改善箇所説明図

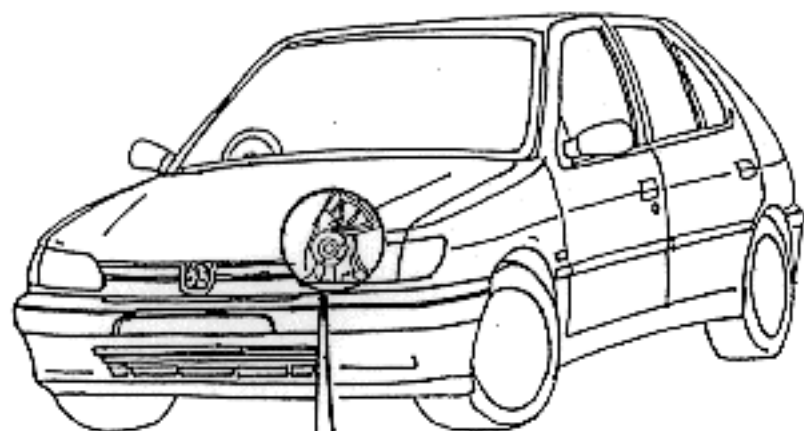
基準不適合発生箇所

原動機のスロットルバルブの氷結防止用ヒーターに製造不良のものがあり、最悪の場合、当該ヒーター内部で短絡し、配線が焼損するおそれがある。

改善内容

全車両、当該ヒーターを良品と交換する

識別：氷結防止用ヒーターの頭部に白ペイントを塗布する。
